서울특별시 강남구 고시 제2023-177호

도시관리계획[개포택지개발지구 특별계획구역3 세부개발계획 결정(경미한)변경 및 개포주공1단지 재건축정비사업 정비계획 결정(경미한)변경, 지형도면 고시

2023년 10월 13일
강 남 구 청 장

2. 정비기반시설 결정도(기정/변경)

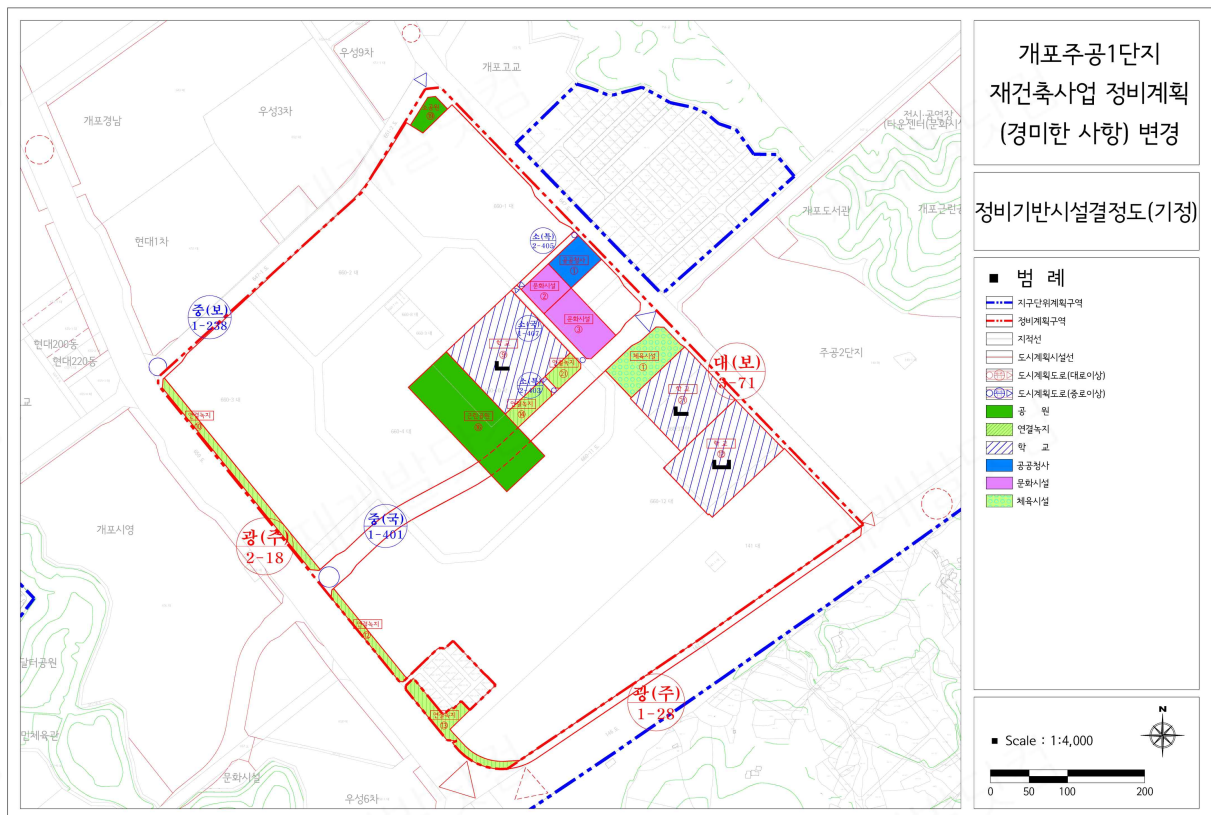
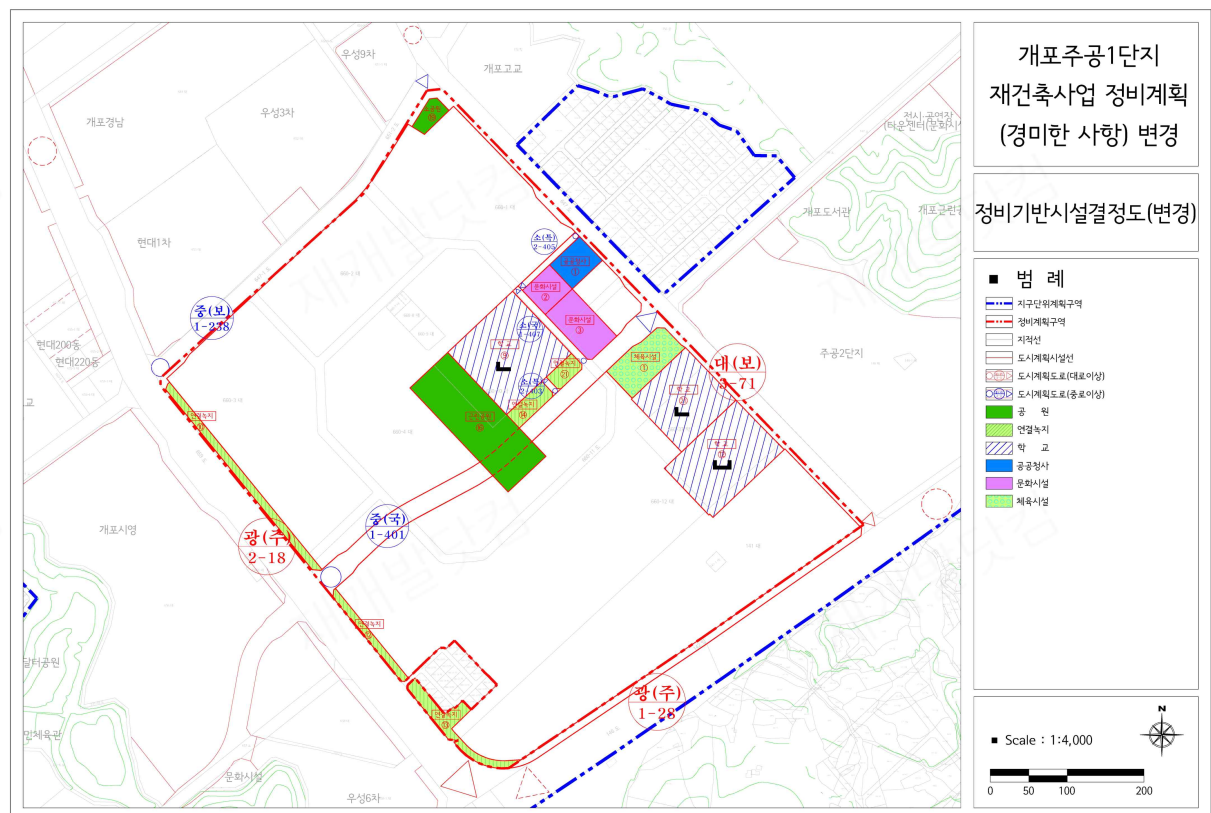
변경전 도로명	변경후 도로명	변경내용	변경사유
중로 1-238	중로 1-238	• 도로면적(40.9㎡) 증가	• 보도 확보를 위해 도로선형 변경
소로 1-407	소로 1-407	• 도로유형 변경	• BF 예비인증 결과(보행로 확보할 것) 및 개원초로부터의 전용 통학로 개설 요청에 따라 보행로 우선도로를 일반도로로 변경하고 보-차 분리토록 함

도면표시 번호	시설명	변경내용	변경사유
⑩	녹지	• 연결녹지 면적 축소 (3,134.3㎡ → 3,093.4㎡)	• 개원초교 사거리 가각부 보행로에 연결녹지가 중첩되어 녹지면적 제척 (A=40.9㎡)

□ 정비계획 결정도(기정)

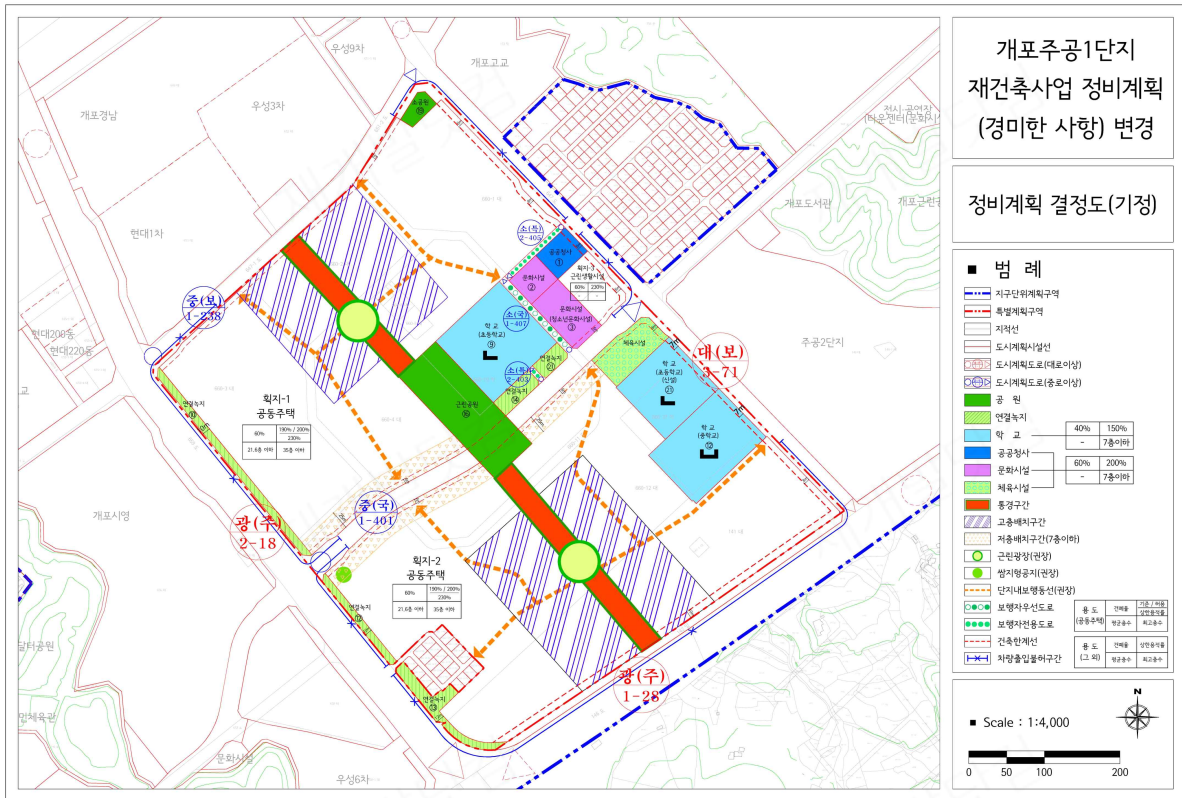
구 분	명 칭	면 적(㎡)			비 율(%)	비 고
		기 정	변 경	변 경 후		
합 계		399,741.7	－	399,741.7	100.0	도로 및 근린공원 중복결정 1,625㎡
정비기반 시설 등	소 계	92,165.7	－	92,165.7	23.0	도로 및 근린공원 중복결정 1,625㎡
	도 로	23,444.9	증) 40.9	23,485.8	5.9	광로1개, 대로1개, 중로2개, 소로3개 노선 (근린공원과 중복결정 1,625㎡)
	공 원	13,696.8	－	13,696.8	3.0	근린공원1개소 (12,562㎡) 소공원1개소 (1,134.8㎡) (중복결정 1,625㎡제외시 총 12,071.8㎡)
	녹 지	10,087.8	감) 40.9	10,046.9	2.5	연결녹지 5개소
	학 교	33,710.2	－	33,710.2	8.4	개원초교 (12,902.1㎡) 신설초교 (9,233.8㎡) 개포중교 (11,574.3㎡)
	문화시설	6,158.2	－	6,158.2	1.5	문화시설 1개소 (2,088.8㎡) 청소년문화시설 1개소 (4,069.4㎡)
	체육시설	4,366.8	－	4,366.8	1.1	－
	공공청사	2,326.0	－	2,326.0	0.6	－
획 지	소 계	307,576.0	－	307,576.0	77.0	－
	획 지1	145,842.0	－	145,842.0	36.5	공동주택 303,209.0㎡
	획 지2	157,367.0	－	157,367.0	39.4	
	획 지3	4,367.0	－	4,367.0	1.1	근린생활시설
